Kernkraftwerk Gundremmingen (KRB II)
Einsatz von Mischoxid-Brennelementen
StMLU-Auftrag 9209-921-11665 vom 08.03.91

Kernkraftwerk Gundremmingen II (KRB II), Block B/C
StMLU-Auftrag 9209-933-47762 vom 22.10.1990
Einsatz von Mischoxidbrennelementen
Stellungnahmen zu den Einwendungen

anbei übersenden wir Ihnen die Entwürfe unserer Stellungnahmen zu
den Einwendungen gegen den Einsatz von Mischoxidbrennelementen im
Kernkraftwerk Gundremmingen (KRB II).

KRBII, Neutronenflussspektrum
MOX / Uran - BE, 0 MWd/kgSM

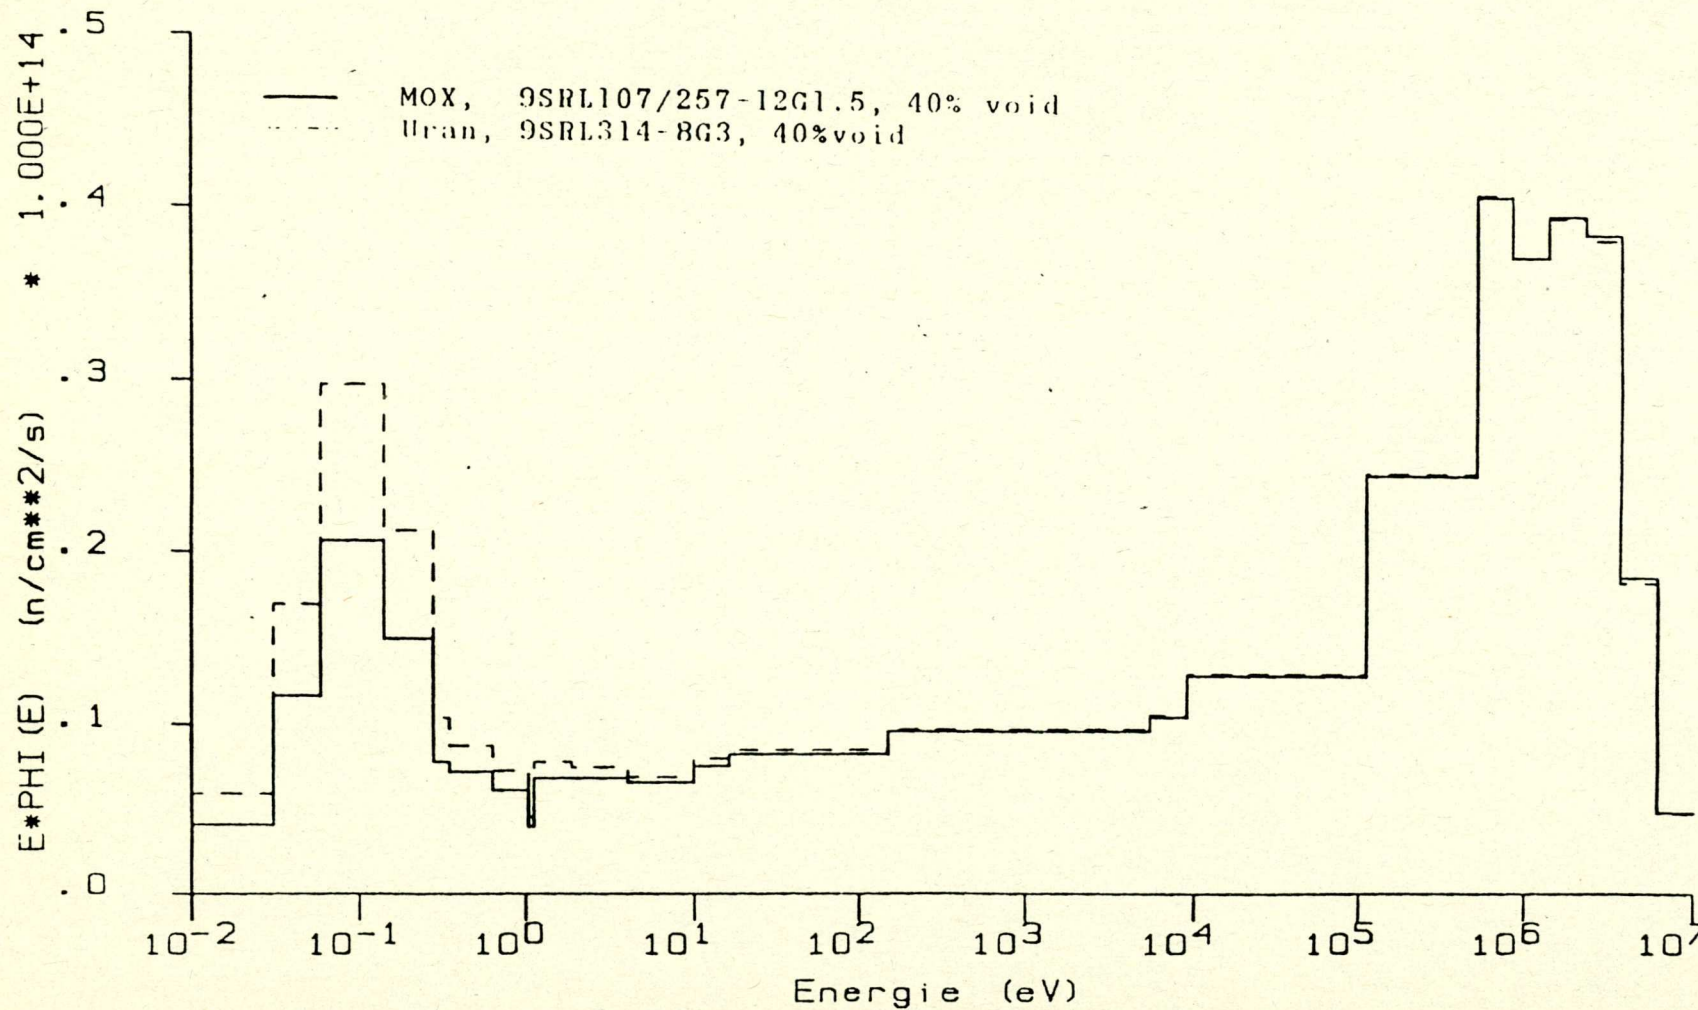
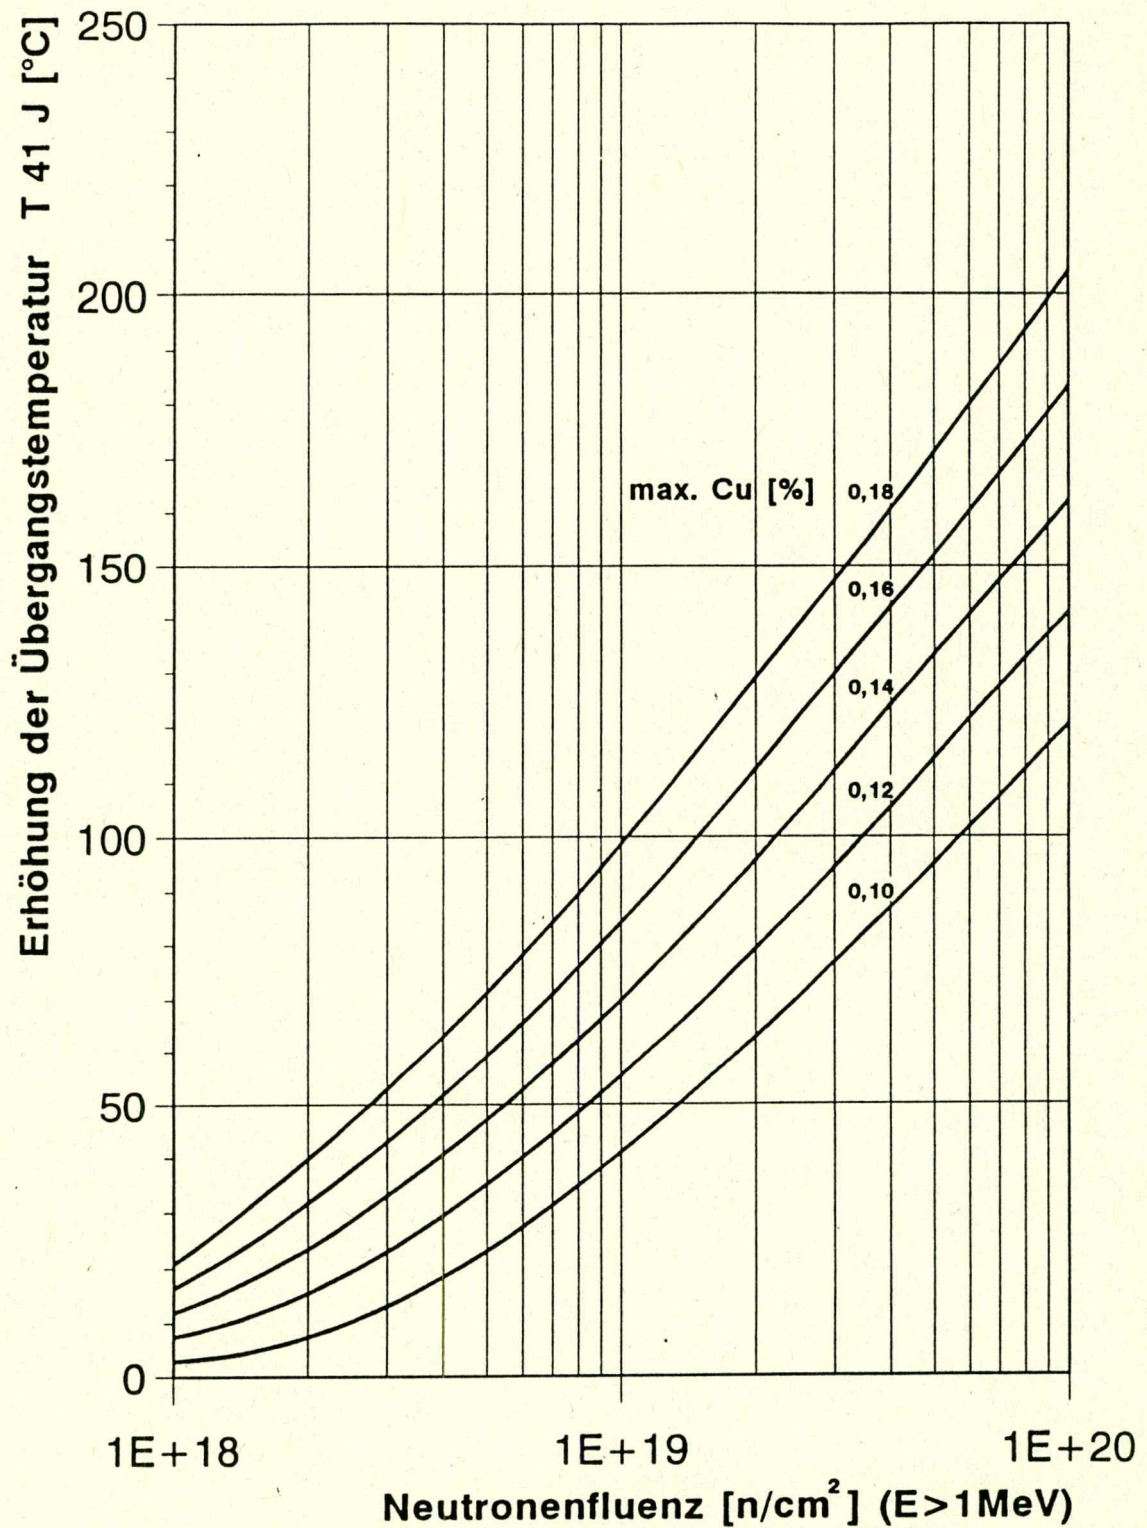
- 2.7 Die höhere Neutronenfluenz bzw. das härtere Neutronenspektrum kann die Sprödbruchsicherheit des Reaktordruckbehälters beeinträchtigen und die Reaktordruckbehälter-Einbauten schädigen.

Vergleicht man die energieabhängige Neutronenflußverteilung, das sogenannte "Neutronenspektrum", für MOX- und Uran-Brennelemente, so zeigt sich, daß bei Neutronenenergien > 1 MeV unter der Annahme eines MOX-BE-Anteils von 100 % für frische MOX-Elemente die Neutronenflußdichte um ca. 12 + 17 % höher ist als bei frischen Uran-Brennelementen. Mit zunehmendem Abbrand verringert sich dieser Unterschied. Er beträgt z.B. bei einem Abbrand von 40 MWd/kgSM - was dem ungefähren Entladeabbrand entspricht - für einen 100 %-MOX-Kern nur noch weniger als 2 % (s. Anlage 1 und 2).

Für einen beantragten MOX-BE-Anteil von 38 % verringern sich diese Werte entsprechend.
